**Chambre d'agriculture des Alpes-de-Haute-Provence – FRDG209 + FRDR11240 +  
FRDR251**

<b>Type de masse d'eau</b>	ESO+ESU
<b>Code masse d'eau</b>	FRDG209 FRDR11240 FRDR251
<b>Nom masse d'eau</b>	Conglomérat du plateau de Valensole Sud – Partie Sud et Partie Nord Ruisseau de Notre Dame Le colostre de sa source à la confluence avec le Verdon
<b>Station de la mesure ayant conduit au projet de zonage et code de la station de mesure</b>	BSS002FDDL – Source Fontaine Blanche – P90 = 79 mg/l BSS002DWGU – Captage Entrevenne – P90=46 mg/l 06155975 – Ruisseau de Notre-Dame à Greoux-les-Bains – P90 = 25 mg/l 06161400 – Colostre à Saint-Martin-de-Brome – P90 = 24 mg/l
<b>Communes concernées par la demande</b>	13 communes : Allemagne-en-Provence, Esparron-de-Verdon, Montagnac-Montpezat, Moustiers-Sainte-Marie, Puimoisson, Quinson, Riez, Roumoules, Saint-Jurs, Saint-Laurent-du-Verdon, Saint-Martin-de-Brômes, Sainte-Croix-du-Verdon
<b>Contenu de la demande</b>	- <b>Retrait de toutes les communes sauf (re-compartmentation) ;</b> - <b>Qualitomètre déclassant peu représentatif de la MESO ;</b> - <b>Retrait des communes classées au titre des masses d'eau superficielles FRDR11240 – Ruisseau de Notre-

- Concernant le Ruisseau de Notre-Dame : les communes en intersection de cette masse d'eau sont proposée au classement en raison de son P90 = 25 mg/l (>18 mg/l).

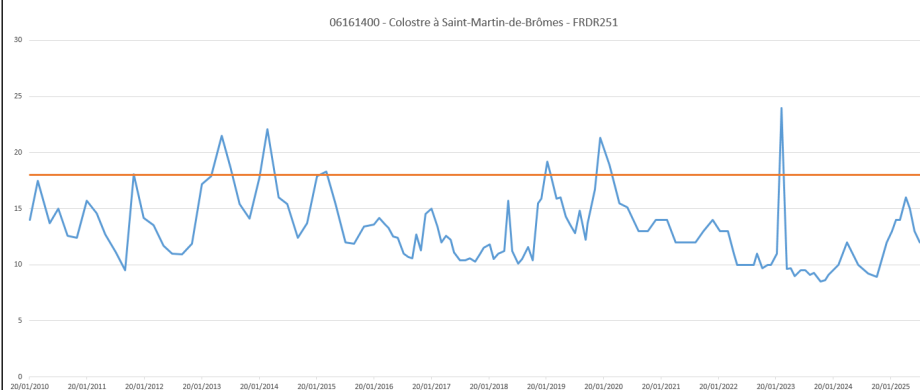
L'analyse des chroniques montre un nombre important de dépassements, malgré une diminution très récente des données. Par ailleurs, l'occupation des sols est majoritairement en SAU sur ce bassin versant.

⇒ **Ces éléments justifient la proposition de maintien au classement des communes en intersection avec le BV du Ruisseau de Notre-Dame en V2**
